# Verifica di conformità legislativa (Sicurezza)

ARKREA SRL - Verifica di conformità legislativa

20-01-2022 10:13:41

PESARO

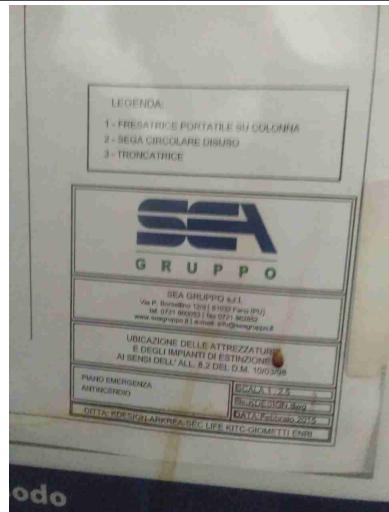
Presidi antincendio controllati semestralmente (es. estintori, idranti, porte tagliafuoco, ecc..)

Ultimo controllo semestrale ottobre 2021. Prossimo controllo entro aprile 2022

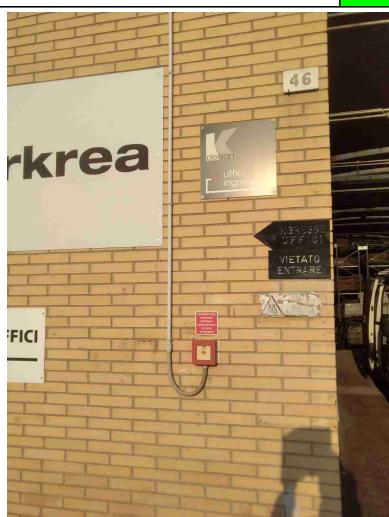
Nei quadri elettrici sono presenti gli sportelli e risultano chiusi?

No

Verificare che tutti gli sportelli di tutti i quadri elettrici risultino chiusi (presenti quadri elettrici con sportello aperto, non protetto da rischio per contatti diretti)

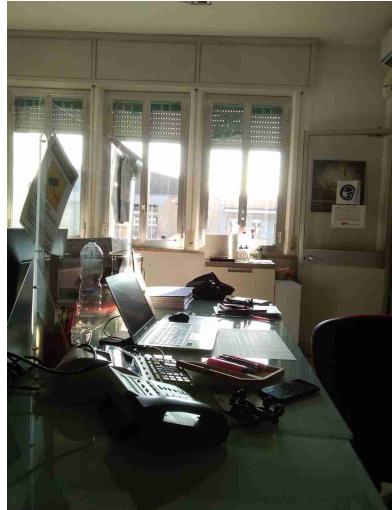
I lavoratori fanno un uso regolare e corretto dei DPI?	Si	
I DPI hanno un buono stato di manutenzione (controllo annuale cintura anticaduta, sostituzione filtri maschere respiratorie, etc)?	Si	
E' presente la segnaletica con obbligo di utilizzo dei DPI?	No	Rinforzare la segnaletica verticale correlata all'obbligo di utilizzo DPI
Sono stati presi provvedimenti per il rischio di lavoro in solitario?	Non pertinente ARKREA SRL

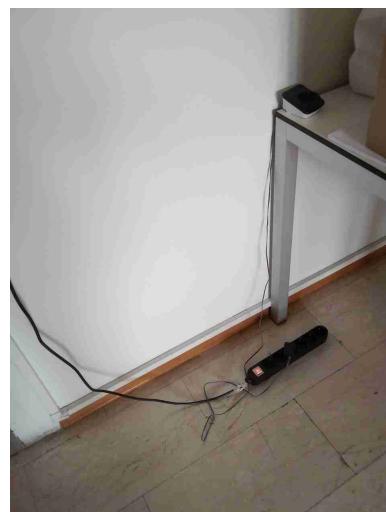
Segnalazione aggiuntiva n. 1

No

Fissare a parete gli elementi multipresa
